Gemeinde Ahausen, Bebauungsplan Nr. 25 „Auf dem Adel“

**Abwägung der Stellungnahmen aus der frühzeitigen Behördenbeteiligung (§ 4 Abs. 1 BauGB)  
und der frühzeitigen Öffentlichkeitsbeteiligung (§ 3 Abs. 1 BauGB)  
gleichzeitig: nach Einschätzung der Gemeinde wesentliche bereits vorliegende  
umweltbezogene Stellungnahmen gemäß § 3 Abs. 2 BauGB**

Stand: 25.10.2024

**Ergebniskarte:**

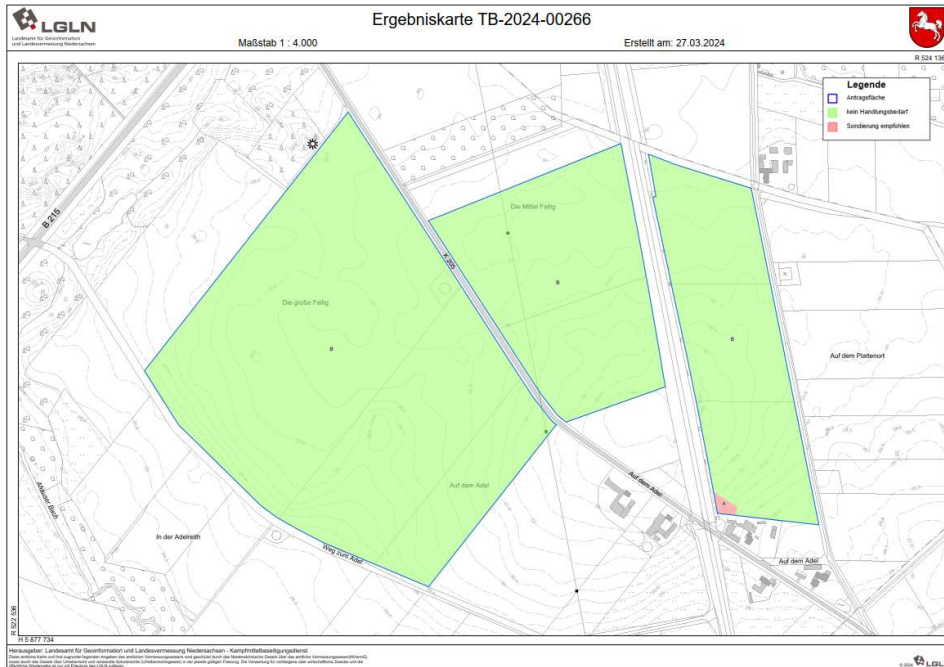
Für die Planfläche liegen dem Kampfmittelbeseitigungsdienst Niedersachsen die folgenden Erkenntnisse vor (siehe beigegefügte Kartenunterlage):

**Empfehlung: Sondierung**

**Fläche A**

*Luftbildauswertung:* Nach durchgeführter Luftbildauswertung wird eine Kampfmittelbelastung vermutet.

*Belastung:* Es besteht ein begründeter Verdacht auf Kampfmittel.

Die betroffenen Flächen werden vor Baubeginn sondiert.

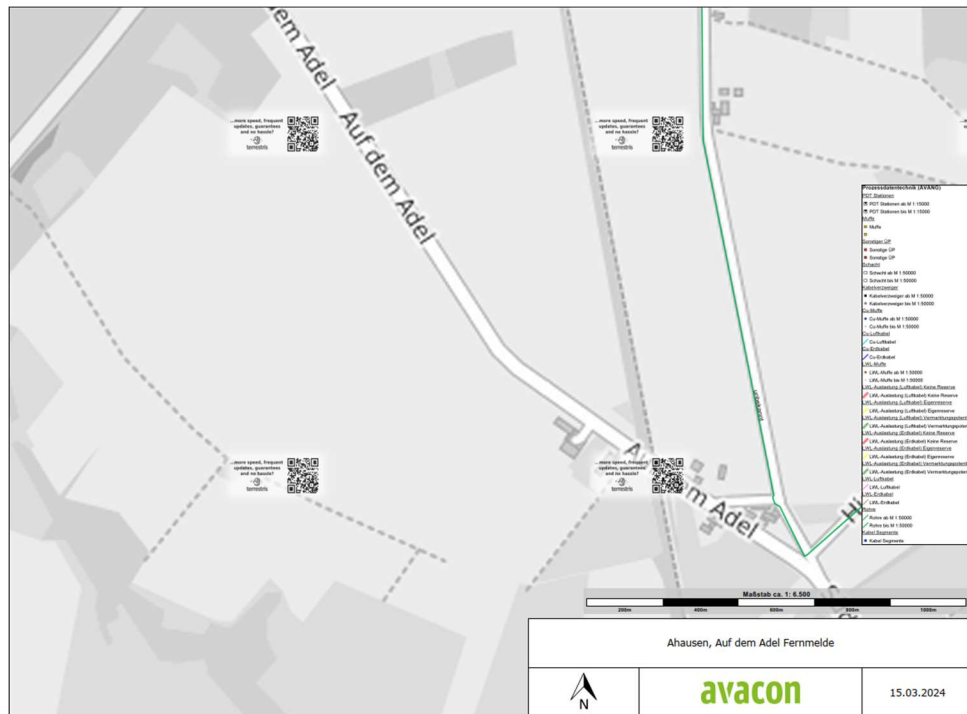
Für den Fall, dass Fernmeldeleitungen durch Ihre Maßnahme gesichert oder umgelegt werden müssen berücksichtigen Sie bitte, dass die Kosten hierfür durch den Verursacher zu tragen sind.

Erdarbeiten innerhalb von Leitungsschutzbereichen dürfen nur in vorsichtiger Handschachtung und nur nach Einweisung durch unseren Mitarbeiter ausgeführt werden. Hierfür setzen Sie sich bitte mindestens drei Wochen vor Beginn der geplanten Maßnahme mit uns unter dem Postfach einsatzplanung\_uebertragungsnetze@avacon.de in Verbindung.

Für die tatsächliche Lage der betroffenen Fernmeldeleitung(en) innerhalb des beigefügten Planwerkes kann keine Gewähr übernommen werden. Der Unternehmer hat sich durch eine geeignete Anzahl von Sicherheitsschachtungen über die Lage von Fernmeldeleitungen zu informieren.

Kenntnisnahme

Kenntnisnahme.
